S. FELICITA, VIA

1017

Descrizione prestazionale dell'intervento

Foto del rilievo

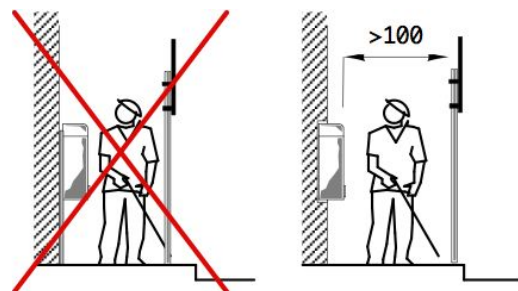
Ostacolo costituito da base fissa a corredo di indicazione segnaletica, cartello pubblicitario, cartello di fermata autobus, indicazione semaforica o impianto di

La presenza del pluviale riduce il passaggio pedonale alla dimensione inferiore ai 70 cm si può pensare a uno spostamento del più viale fino al punto di colonna in modo da posizionarlo in una zona del marciapiede più larga

Ricollocare il supporto verticale verso il margine esterno o interno, qualora possibile, del percorso pedonale in modo da non costituire intralcio per le persone non vedenti e sub vedenti o persone anziane accompagnate.
